## Boletim Técnico

## MHC-GRX9000

Númer **24/99**

**SUBSTITUIR ANTERIOR N° 03/99 - ALTERAÇÕES DE PEÇAS**

### • *Página 61 do Manual de Serviço (lista de peças)*

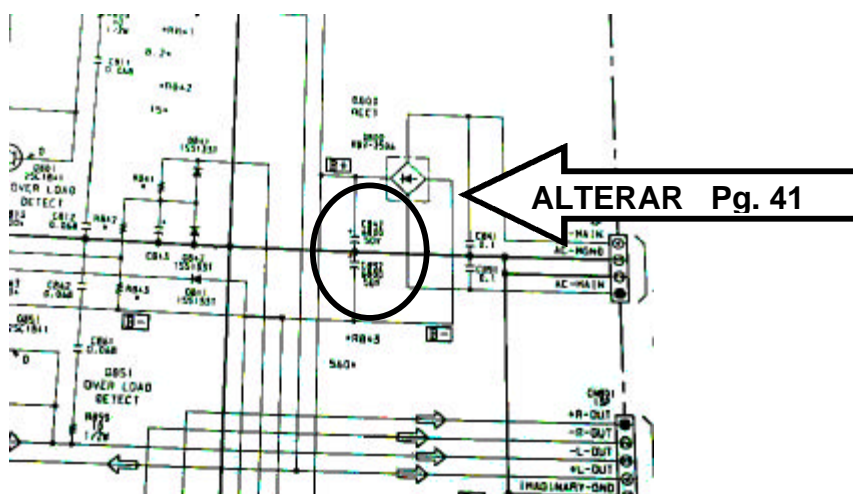
Apartir do número de série 4216501 foram alterados os capacitores C842 e C892 da Placa de áudio conforme segue abaixo.

Caso haja necessário de substituir deste componente, favor trocar com o novo.

- Favor alterar no Manual de Serviço.

#### Antigo

Ref.No.	Código	Descrição
C842	<u>1-126-307-51</u>	CAP ELET. 6800uF/50V

#### Novo

Ref.No.	Código	Descrição
C842	<u>1-128-827-11</u>	<u>CAP ELET. 6800uF/50V</u>
